Добавление 15: Правила № 16

Пересмотр 7 – Поправка 1

Дополнение 3 к поправкам серии 06 – Дата вступления в силу: 15 июля 2013 года

Единообразные предписания, касающиеся официального утверждения:

Рис.1–7, пункт 2 обозначений, изменить следующим образом:

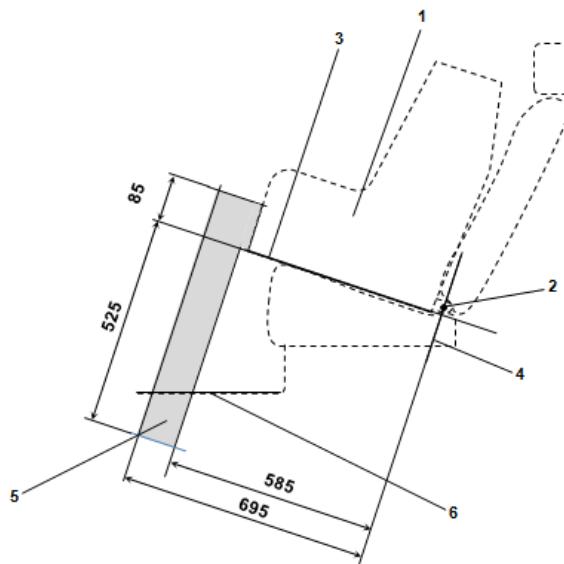
1. ...
2. Пунктиром отмечена допустимая зона выступа опоры или аналогичного устройства ФПДУУ конкретного транспортного средства.

Рис. 9

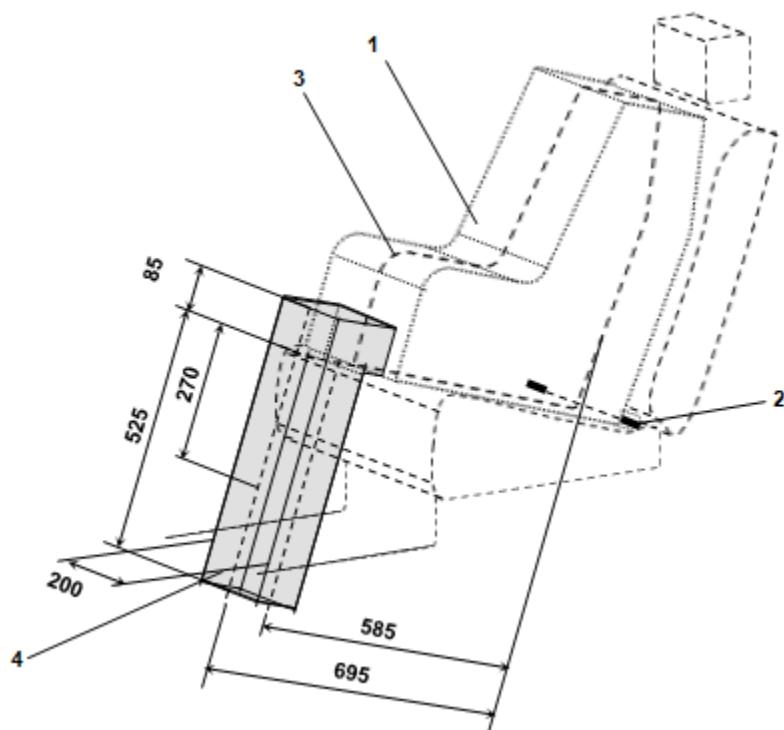
Включить новые рис. 8 и 9 следующего содержания:

Вид оценочного объема пространства для установки опоры размера I в трех измерениях для оценки соответствия мест для сидения размера i и опор детских удерживающих систем размера i
